**AVIS RELATIF À LA PROTECTION
CONTRE LES EVENTUELS EFFETS NOCIFS ET NUISANCES
PROVOQUÉS PAR LES RAYONNEMENTS NON IONISANTS
GÉNÉRÉS PAR DES ANTENNES ÉMETTRICES STATIONNAIRES**

Commune : MOMIGNIES - Exploitant : CITYMESH

Référence exploitant : HT04353_A

Rapport n° 1793 / 2025

Figure 1 : Vue en plan des lieux de séjour et des points de contrôle

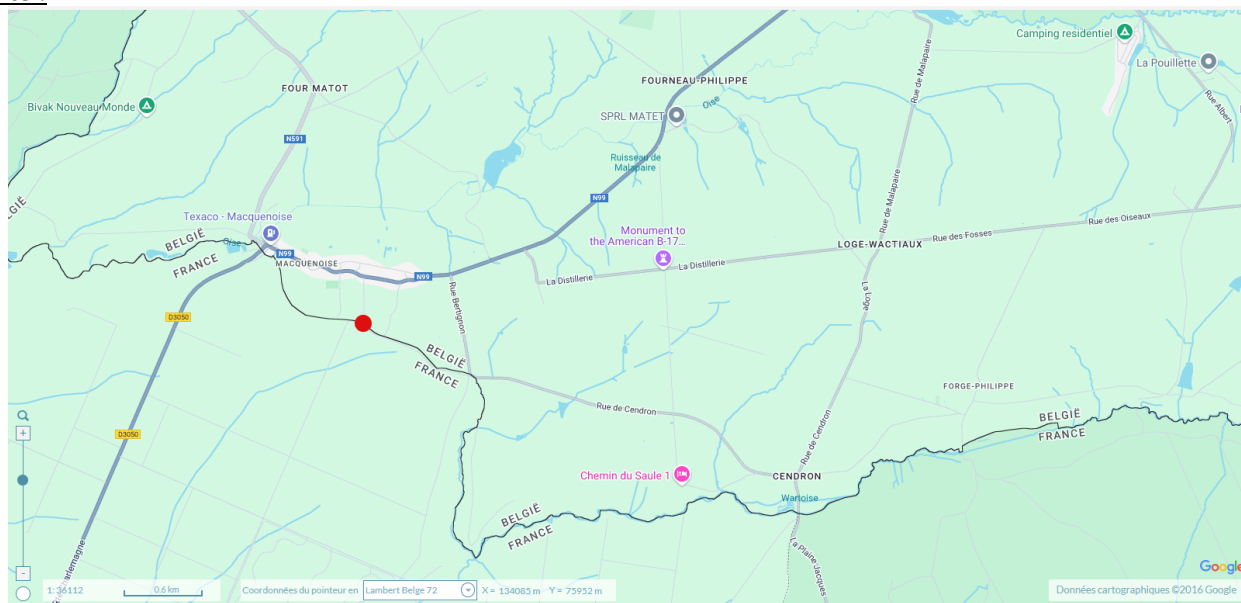
Les fréquences d'émission, la puissance rayonnée par chacune des antennes et leur gain permettent de déterminer le rayon de la zone à analyser. Tout dépassement de la limite par installation est exclu en dehors de cette zone. Le tableau 2 reprend les 35 LS² pour lesquels l'indice d'exposition est le plus élevé. Les différentes colonnes indiquent :

- le numéro du point de contrôle repris sur un des plans de la figure 1;
- le numéro du LS dans lequel se trouve le point de contrôle de la 1^{ère} colonne ;
- l'atténuation d'obstacle prise en compte pour le calcul de l'indice d'exposition dans le LS ;
- le résultat du calcul de l'indice d'exposition.

N° point de contrôle	LS	Atténuation (dB)	Indice d'exposition relatif à la limite par installation IE_i
1	LS1	3,0	0,074
2	LS1	3,0	0,067
3	LS1	3,0	0,063
4	LS1	3,0	0,053
5	LS1	3,0	0,050

En ce qui concerne les antennes de l'installation mentionnées dans le tableau 1, la distance maximale à laquelle la limite pourrait être atteinte, à l'extérieur, est égale à 96,4 m. S'il n'y a pas de LS à une distance inférieure, les antennes respectent forcément la limite d'immission.

Dans le cas des LS situés à l'intérieur des bâtiments, une atténuation d'obstacle est prise en compte et il en résulte que la distance maximale à laquelle la limite pourrait être atteinte se réduit à 68,7 m.

Figure 2 : Vue en plan des installations d'antennes dans un rayon de 300 mètres autour de l'installation faisant l'objet de la demande d'avis

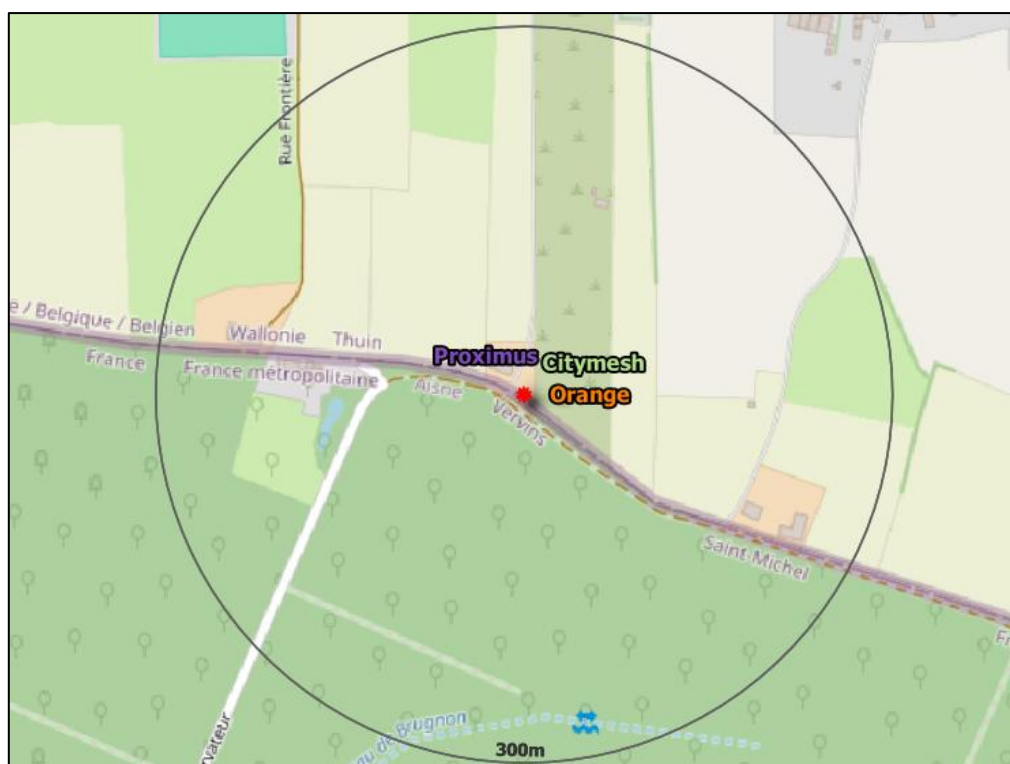
Le plan en projection verticale de la figure 2 indique la localisation des installations d'antennes émettrices stationnaires visées par le décret et situées dans un rayon de 300 mètres autour de l'installation référencée dans le paragraphe 2 et localisée au centre du cercle. Les données de localisation de ces antennes et les avis correspondant sont accessibles via le cadastre en ligne des antennes émettrices stationnaires⁸. Les installations prises en compte dans l'évaluation du respect de la limite cumulative sont les installations d'antennes émettrices déclarées en service par l'exploitant à la date du présent avis, à l'exception de l'installation référencée dans le paragraphe 2 et éventuellement d'autres installations ayant fait l'objet d'une demande d'avis à la même date et qui sont situées à l'intérieur de la zone de 300 mètres de rayon.

- a) il y a au plus 4 installations d'antennes émettrices stationnaires présentes dans la zone d'évaluation de 300 mètres de rayon représentée dans la figure 2, y inclus l'installation référencée dans le paragraphe 2 : la limite cumulative définie à l'article 4, §2 du décret est nécessairement respectée dans les lieux de séjour à l'intérieur de la zone d'évaluation de 300 mètres de rayon ;

- b) il y a exactement 5 installations d'antennes émettrices stationnaires présentes dans la zone d'évaluation de 300 mètres de rayon représentée dans la figure 2, y inclus l'installation référencée dans le paragraphe 2 et il existe, pour 3 ou 4 de ces installations, un avis attestant le respect de la limite abrogée de 3 V/m : la limite cumulative définie à l'article 4, §2 du décret est nécessairement respectée dans les lieux de séjour à l'intérieur de la zone d'évaluation de 300 mètres de rayon ;

- c) dans tous les autres cas, il a été vérifié que la limite cumulative définie à l'article 4, §2 du décret n'est pas dépassée dans les lieux de séjour sur base du nombre d'installations localisées dans la zone d'évaluation de 300 mètres de rayon représentée dans la figure 2, de leur localisation ainsi que des données inscrites dans la figure 1 et au paragraphe 4 du présent avis et dans les avis attestant le respect de la limite par installation ou de la limite abrogée de 3 V/m relatifs aux autres installations reprises dans la figure 2.

Compte tenu des considérations ci-dessus, il apparaît que l'intensité du rayonnement électromagnétique généré, dans les lieux de séjour situés dans un rayon de 300 mètres autour de l'installation référencée dans le paragraphe 2, par l'ensemble des antennes émettrices stationnaires de l'ensemble des exploitants du même site d'antennes émettrices stationnaires respecte la limite fixée à l'article 4, § 2 du décret.
